**Avis délibéré de la Mission Régionale
d'Autorité environnementale Auvergne-Rhône-Alpes
sur le projet « Parc éolien de l'Algoux »
présenté par la société Ferme éolienne de l'Algoux
sur les communes de Parlan et Saint-Saury (Cantal)**

Avis n° 2019-ARA-AP-00760

Avis délibéré
de la mission régionale d'autorité environnementale
Auvergne-Rhône-Alpes sur le projet « Parc éolien de l'Algoux »
présenté par la société Ferme éolienne de l'Algoux sur
le territoire des communes de Parlan et Saint-Saury (Cantal)

Avis n° 2018-ARA-AP-00688

Illustration : Plan du projet. Source : dossier

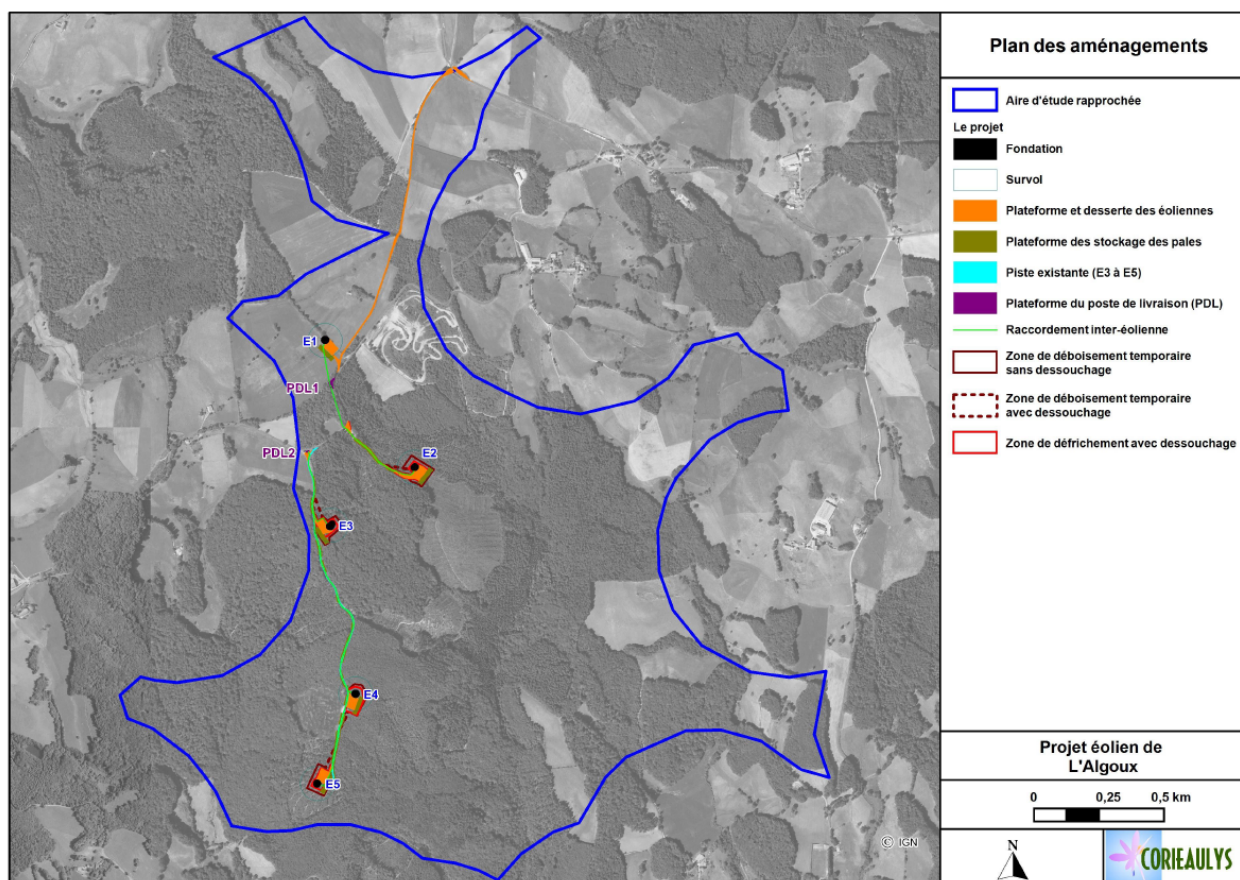
La réduction du nombre de machines et le choix des itinéraires d'accès constituent les principales mesures d'évitement proposées. Néanmoins, dans la variante retenue, l'Autorité environnementale relève que l'éolienne E1 reste située dans une zone de sensibilité modérée à forte pour l'avifaune, ce qui ne permet pas un évitement substantiel des impacts. L'éolienne E1 est localisée dans la zone de forte activité des rapaces et à 350 mètres au sud-est d'un nid du Milan noir. Par ailleurs, les éoliennes E3 et E4 sont installées en forêt au sein de peuplements non dénués d'intérêt (il ne s'agit pas de plantations monospécifiques).

L'Autorité environnementale relève, au sujet de l'avifaune, que le niveau d'impact apparaît de modéré à fort pour les oiseaux nicheurs. Elle relève également que le dispositif de vidéo-surveillance proposé n'a donné lieu à aucune expérimentation probante. Elle recommande par conséquent que soient examinées d'autres propositions de mesures d'évitement ou de réduction de l'impact de l'implantation de l'éolienne E1 sur l'avifaune.

Le dossier ne présente pas de variante à 4 éoliennes ou avec 5 éoliennes disposées différemment alors que les impacts de l'implantation de l'éolienne E1 sur l'avifaune sont importants et que les effets de la mesure proposée de réduction de ses impacts n'ont pas été prouvés à ce stade.

Compte tenu de ces éléments, l'Autorité environnementale recommande d'examiner une variante avec 4 éoliennes ou avec 5 éoliennes disposées différemment.

En revanche, pour l'éolienne E1, située dans une zone de forts enjeux ornithologiques, l'efficacité de la mesure de réduction proposée, qui repose sur une détection des oiseaux par vidéo-surveillance, n'est pas démontrée. L'implantation de l'éolienne E1 présente ainsi des inconvénients forts vis-à-vis de l'environnement.
